CENTRÁLNA MESTSKÁ ZÓNA - NITRA

Ú Z E M N Ý P L Á N Z Ó N Y

N Á V R H Z M I E N A D O P L N K O V Č . 2

január 2023

Vymedzenie hranice a územia historickej zástavby pre zvýšenú hodnotu ekvivalentného uhla zatienenia 42°

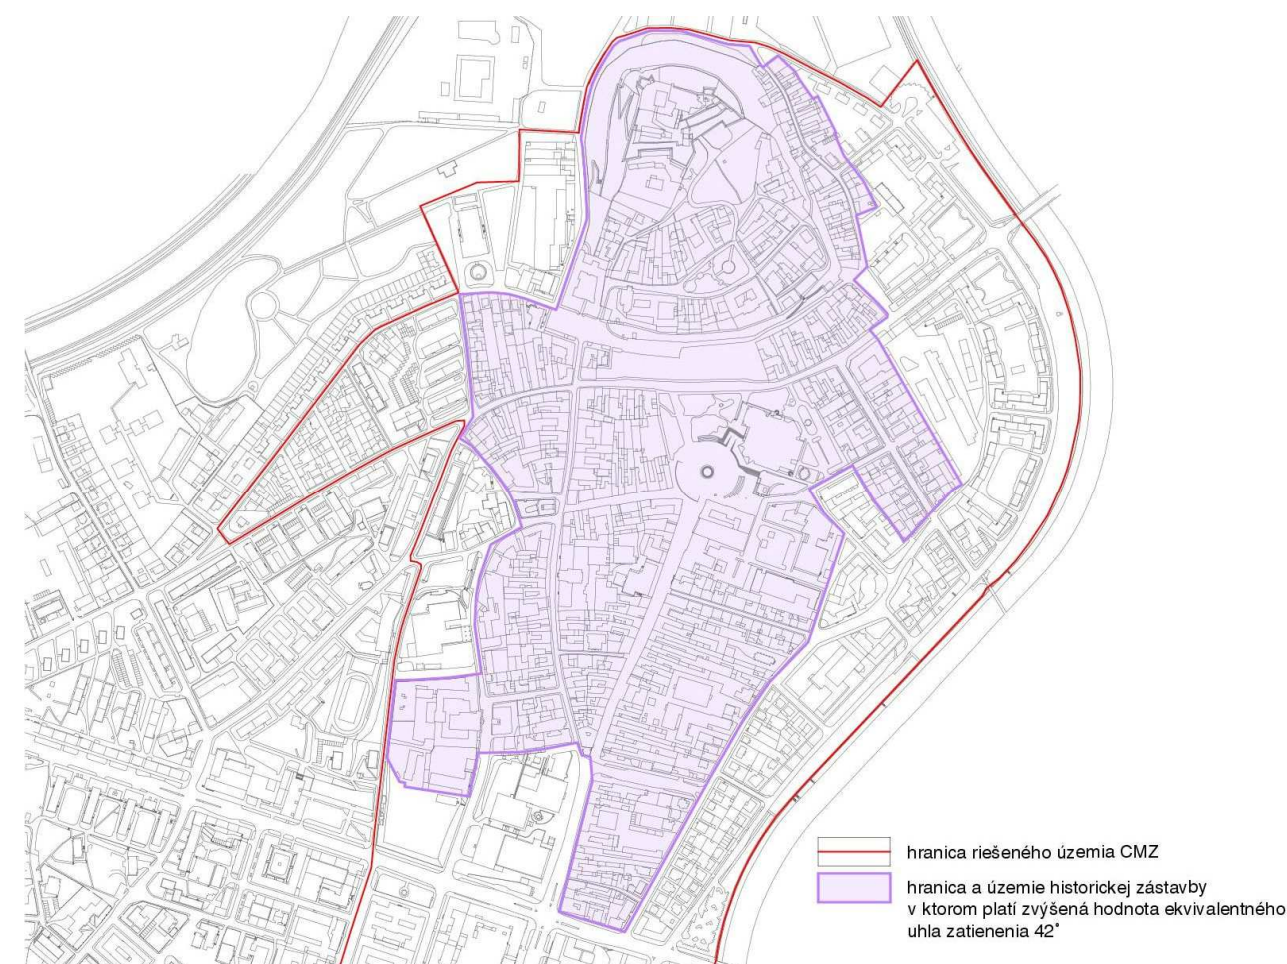
dopĺňa sa v bode 2.5.2.4.1 v závere nový odstavec a grafická schéma

Na základe uvedených podmienok sa navrhuje na území centra mesta – centrálnej mestskej zóny, kde dominuje pôvodná historicky založená forma kompaktnej blokovej a radovej uličnej zástavby, ako aj nová kompaktná uličná forma zástavby, v súlade s podmienkami STN 73 0580-1 zmena 2 stanoviť regulatív pre ekvivalentný uhol tienenia v rozsahu do 42°v polohách pôvodnej historickej zástavby a 36°na ostatnom území centrálnej mestskej zóny. Uvedený regulatív je premietnutý do návrhu – v grafickej časti vo výkresoch č. 1a – Riešené územie, 2 – Priestorová a funkčná regulácia, 3 – Urbanistický návrh a 7 – Regulované priestory podľa ÚPČ je vymedzená hranica územia historickej zástavby v ktorej je prípustná zvýšená hodnota ekvivalentného uhla zatienenia na 42°, v ostatnom území centrálnej mestskej zóny je prípustná zvýšená hodnota ekvivalentného uhla zatienenia na 36°.
